Inspraakbundel

Zienswijzen op ontwerpbesluiten 'Net op Zee IJmuiden Ver Gamma'

Zienswijze 202300015 tot en met 202300070

Afbeelding 1. De afgezette broedgebieden ten bate van broedende dwergsterns en bontbekplevieren in 2021 en 2022. Inzet: Het geplande kabeltracé door het broedgebied.

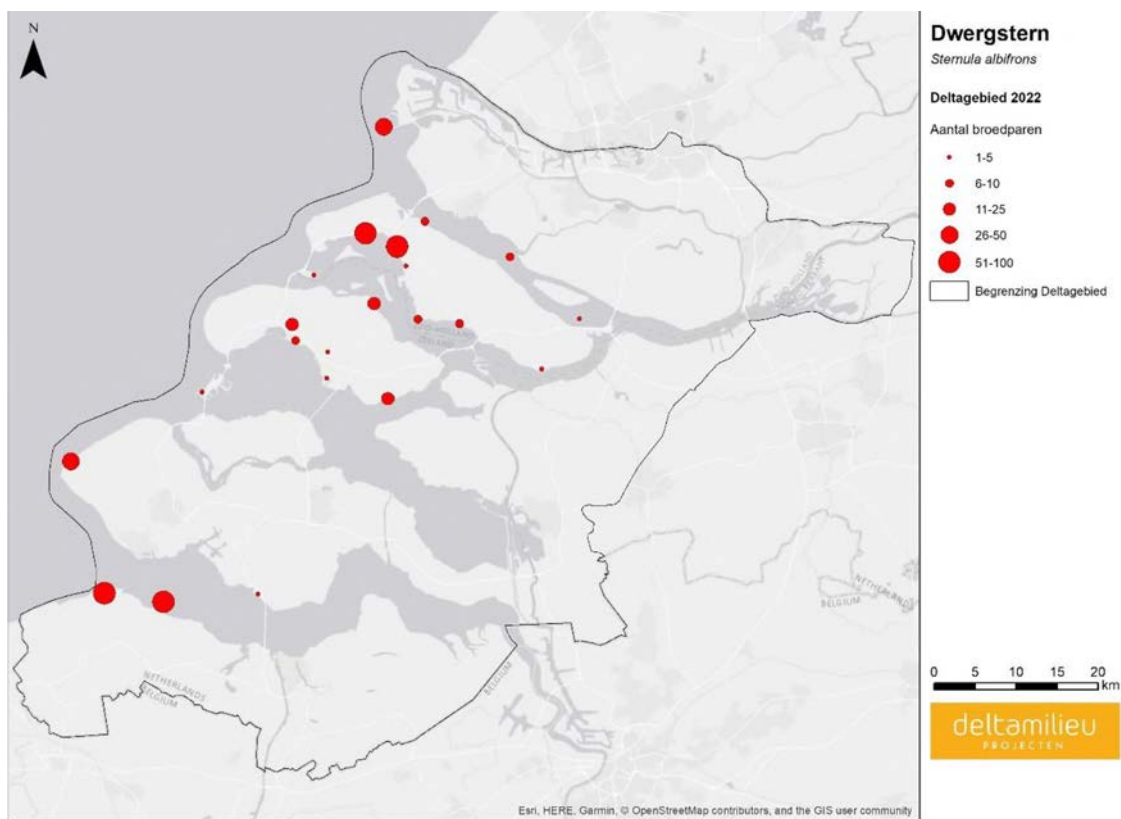
Het voorgenomen kabeltracé loopt precies door het gebied waar zich in 2020 en 2022 een kolonie van 30-50 paar dwergsterns bevond (afb. 1 en 2).^{1,2} Daarnaast worden op deze plek jaarlijks 6-20 nesten van bontbekplevieren gevonden (afb. 1 en 3).^{1,2} Op afbeeldingen 2 en 3 is zichtbaar dat deze broedlocatie van relatief groot belang is voor dwergstern en bontbekplevier in de zuidwestelijke Delta. In sommige jaren waren daarnaast enkele paren strandplevieren aanwezig. Het Slufterstrand fungeert niet alleen als broedgebied maar ook als opgroeigebied voor genoemde soorten; zij blijven aanwezig tot de jongen vliegvlug zijn. De bontbekplevieren maken hierbij veel gebruik van de aanwezige getijdpoelen als foeragegebied.

Vanwege de kwetsbaarheid van de drie genoemde soorten verzoeken wij u om, wanneer dit maar enigszins mogelijk is, buiten het broedseizoen te werken bij de aanleg van de kabels door het Slufterstrand. Daarbij willen we opmerken dat het broedseizoen van de bontbekplevier langer duurt dan half juli zoals genoemd staat in het MER. Bontbekplevieren met kuikens kunnen nog tot begin augustus aanwezig zijn. Als het niet mogelijk is om buiten de broedtijd te werken, vragen we u om te onderzoeken of in de nabijheid (tijdelijk) alternatief broedgebied aangeboden of verbeterd kan worden.
